LUFTFARTSDIREKTORATET  
Avd. for Luftfartsinspeksjon  
FORNEBU-OSLO/Dep.  
Tlf. : Oslo (02) 12 13 40  
AFTN: ENFBYA  
Tlgr. : CIVILAIR OSLO  
Telex : 11032 Oslo

LUFTDYKTIGHETSPÅBUD  
(LDP)

SEABEE

1946 - 1970

## 1/54 VINGESTENDERBESLAG PÅ REPUBLIC RC-3 SEABEE

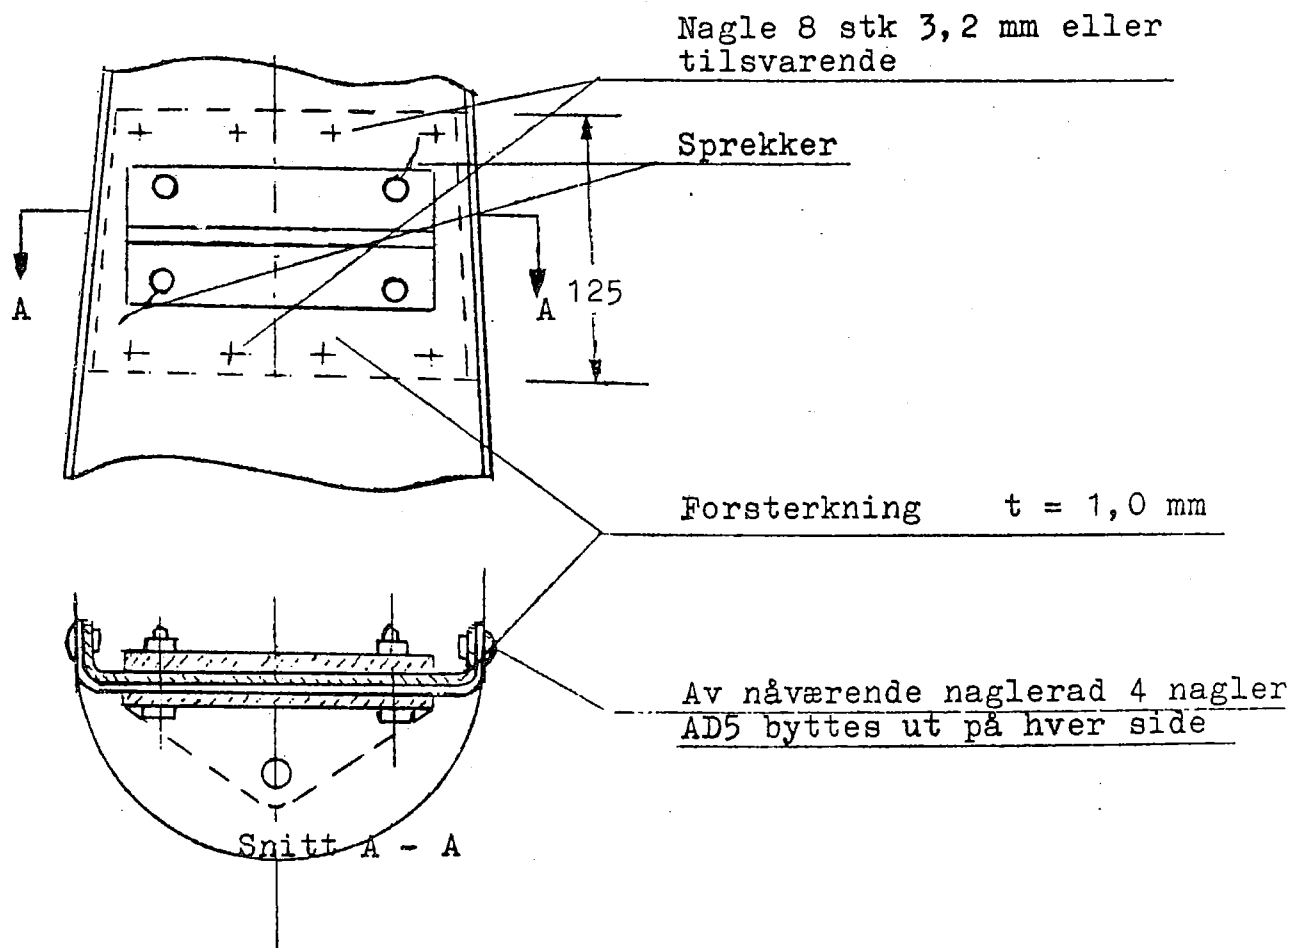
Det har forekommet alvorlige tilfelle av korrosjon på vingestendernes øvre og nedre beslag, samt motsvarende beslag på skrog og vinger på RC-3 Seabee.

De beslag det gjelder er beslag 17W22002 på øvre del og beslag 17W22003 på nedre del av vingestenderen. Beslag 17F11013 sitter på kroppen og festes til beslag 17W22003. Beslag 17W22004 sitter på vingen og festes til beslag 17W22002.

Da styrken av disse beslag er av avgjørende betydning for flyets sikkerhet, har Luftfartsdirektoratet bestemt at inspeksjonen foreskrevet i LDP 6/50 skal gjøres mer omfattende, og det skal bores to 1 1/4" diameter inspeksjonshull, et på oversiden og et på undersiden av vingen. Derved blir den del av beslag 17W22004 som ligger inne i vingen lett tilgjengelig. Inspeksjonshullene skal utføres i samsvar med Republic Aviation Service Bulletin No. 25, Supplement 2. Hullene skal enten tildekkes med United Carr Fastners Corporation Plug Buttion No. 51021, Seabee Spare Parts Item No. 1379 eller tilsvarende.

Under inspeksjonen må det benyttes lys så vel som et spisst verktøy.

De ovennevnte inspeksjonshull må bores og inspeksjonen utføres så snart som mulig og senest innen 1. mars 1954. Inspeksjonen skal deretter utføres ved hvert 25 timers ettersyn.
